《重要》ベルトバイブレーター用ベルトA5の交換時期について

2016年12月16日
セノー株式会社

実物写真

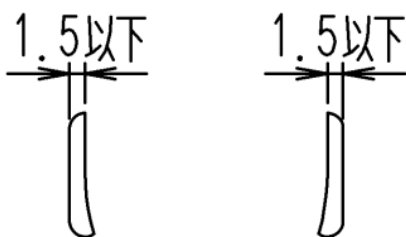
交換時期についてご案内の内容が、「ベルト環の赤の突起が摩耗し無くなりましたら、ベルト自体の交換時期」として
いましたが、この内容を変更させていただきます。

「ベルト環の赤の突起が片側だけでも摩耗し下図のようになりましたら、ベルト自体の交換時期です。」

※破断する可能性もあり、他の部品への影響も大きくあります。早期に買替をお願い致します。
